D-2005-248

Doc.-No.: SB-O-200501 Date: 18.07.2005 Revision: Rev. date:	SERVICE BULLETIN	 PERFORMANCE VARIABLE German Flight Technology
Page: 1 of 4

D-2005-248R1

Personnel Parachute OMEGA () / QUICK () - OMEGA Container-System - Modification of Flap-No. 3, Visual Inspection of Bartecs, and Equipment Handbook Change

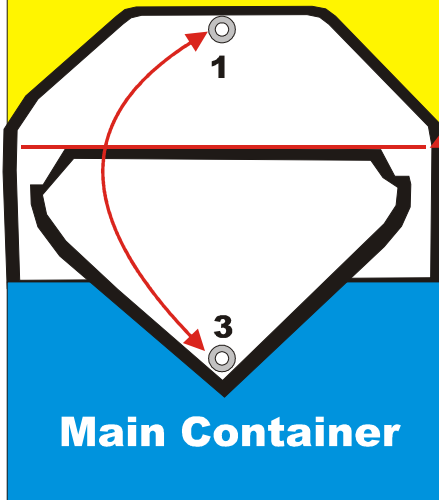
Beobachtung: Hängen bleiben einer oder mehrerer Fangleinen an Klappe 2 des Hauptcontainers. (Siehe Skizze Seite 2)

Um dennoch ein Auftreten des oben beschriebenen Falles, bei unsachgemäßer Handhabung der Ausrüstung in Zukunft zu verhindern, wird der Spiegel (Klappe 3 des Reservecontainers) an den abgerundeten Ecken mit zwei kurzen Riegeln auf der Klappe 1 des Reservecontainers vernäht. Dadurch wird ein Zusammenziehen der Klappe unter Zug, wenn sich eine Leine unter der Klappe verhaken sollte, verhindert und die Klappe kann nach oben leichter umklappen.
(Ausführung durch den Hersteller oder LTB gemäß Skizze im Anhang)

1. Aufbringen der Riegel vor dem nächsten Sprung.
2. Sichtkontrolle der Riegel beim Packen des Hauptfallschirms.

Ausführung der Riegel, siehe Skizze unten!

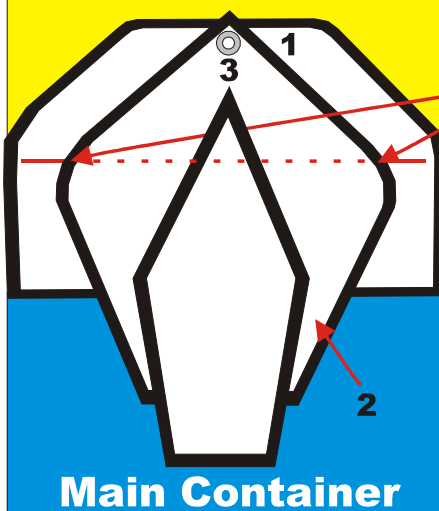
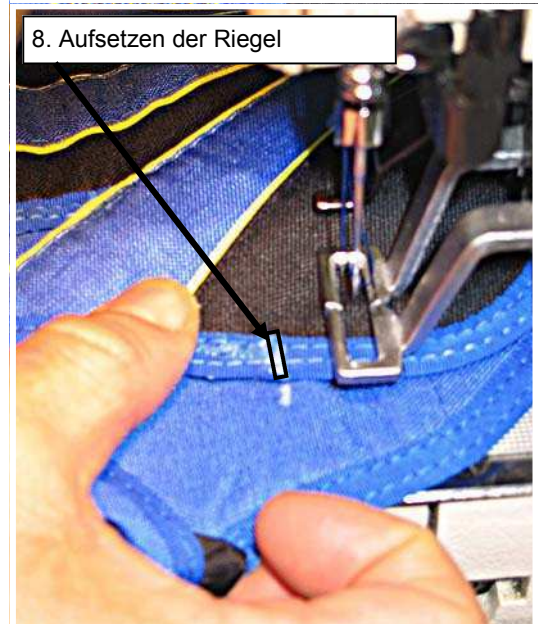
1. Oberhalb der Befestigung der Klappe 3 am Reservecontainer eine waagerechte Markierung anzeichnen.
2. Danach die Öse der Klappe 3 deckungsgleich auf die Öse der Klappe 1 legen.
3. Dann an der Stelle auf das Einfassband der Klappe 3 (links und rechts) je einen Riegel aufbringen, in der Höhe der waagerechten Markierung.

Zu verwendendes Garn: Typ E / 40, Nylon Bonded

3-4 mm, 42 Stiche

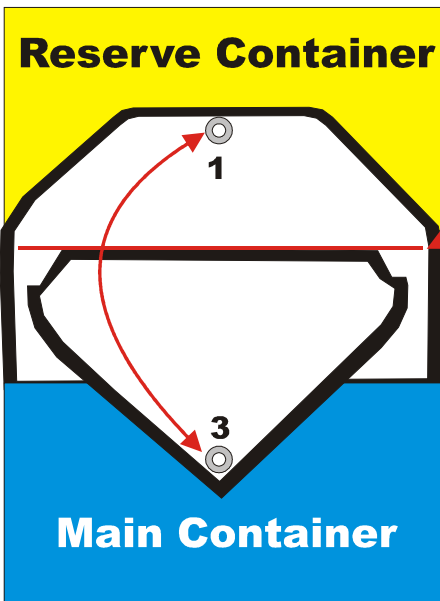
Affected Equipment:	Omega Container-System XXS, XS, S, SS, M, L und XL
Reason:	One or more Lines were entangled with main container flap No. 2 (See drawing page 2)
Analysis:	A combination of a couple of facts can cause line entanglement with flap No. 2 of the main container. Reasons for these failure can be: 1. Wrong size or old rubber bands. 2. To much not stowed or misplaced line length inside the main container. 3. Opening of the main container in slightly head up or stand up position.
Recommendations:	a. Use only rubber bands in the right size. b. Replace all rubber bands after 120 days or 50 jumps. c. No not stowed line length longer than 40 cm. d. Never place main risers and/or lines in a curve around the corners of the reserve container. e. Horizontal, stable body position during pulling the hand deploy and the entire opening of the main parachute. See Equipment Handbook (German Version) EH-O-Q01, Revision 4 dated 01.07.2005 To avoid failure like written above and during improper use of the equipment in the future, the mirror (Flap No. 3 of the reserve container) must be sewed at the round corners with two short bartec to the flap No. 1 of the reserve container. This avoid contraction of the flap under tension while a line is tucked under. And it is easier to turn up the flap to release a line. (This modification can be done by the manufacture or a approved person)

Compliance/Action:	1. Apply the Bartecs bevor the next jump. 2. Visual Inspection of the Bartecs by each packing of the Main Parachute.
Approval:	This modification is in line with the requirements of JTSO C23d and is approved by EASA with approval no. 2005-6101.

Bartec specification see drawing below!

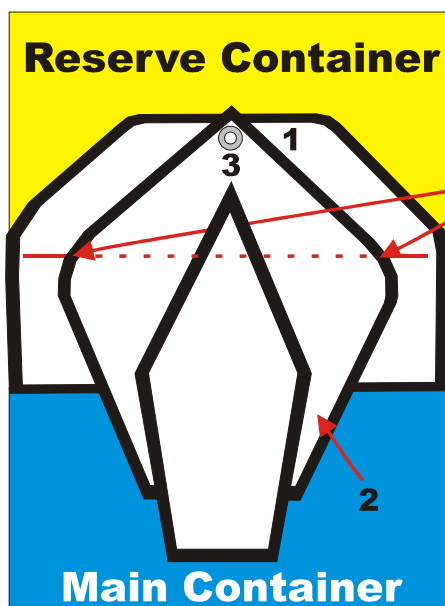
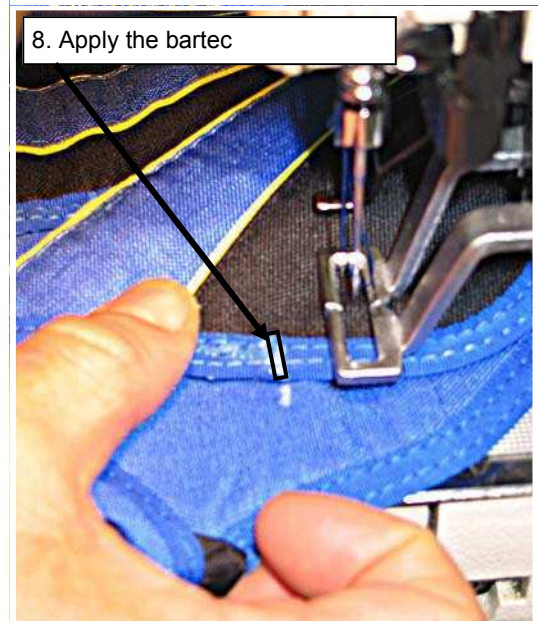
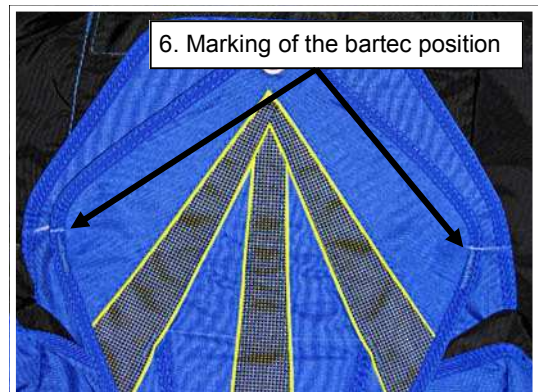
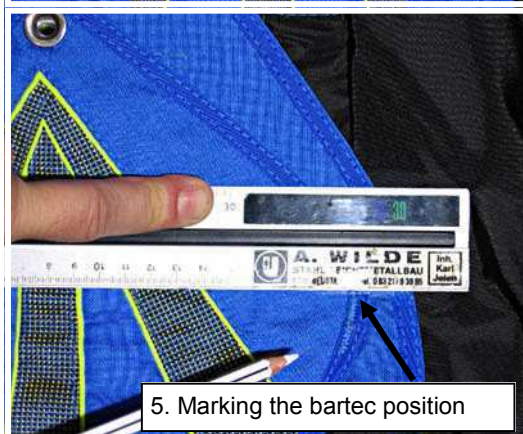
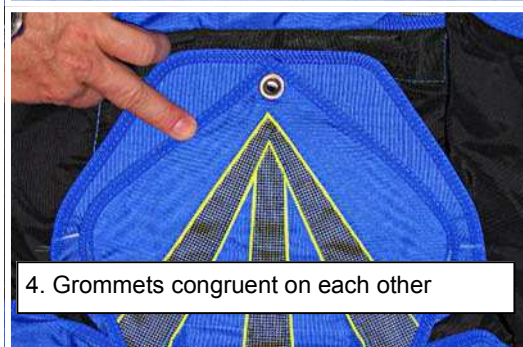
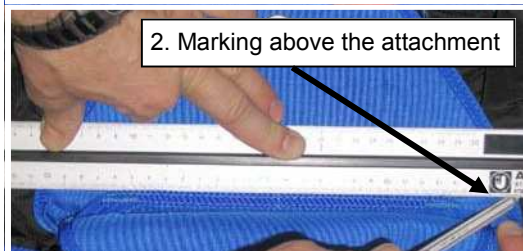
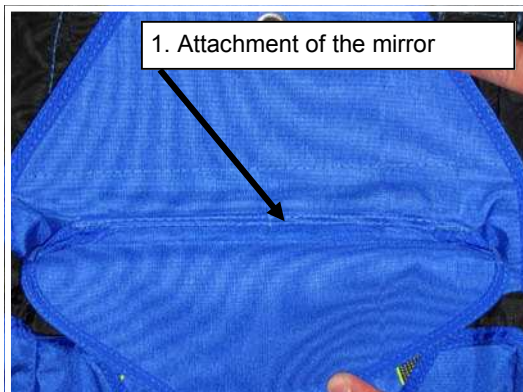
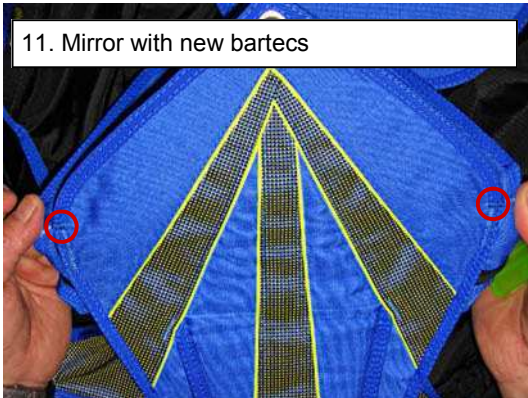
1. Mark out horizontal above the attachment of flap No. 3.
2. Put the grommets congruent on each other.
3. Apply a bartec (left and right) on the binding tape of flap No. 3 in the same height as the horizontal marking.

Use only Typ E / 40, Nylon Bonded thread!

3-4 mm, 42 stitches

As wide as the binding tape.

9. Prove the bartec

10. Prove the bottom side of the bartec

11. Mirror with new bartecs

Entry in the reserve data card: „ Bartec in accordance with Service Bulletin SB-O-200501 “.

Visual Inspection of the Bartecs: Bevor a reparation of a broken Bartec inform the manufacture and the LBA.
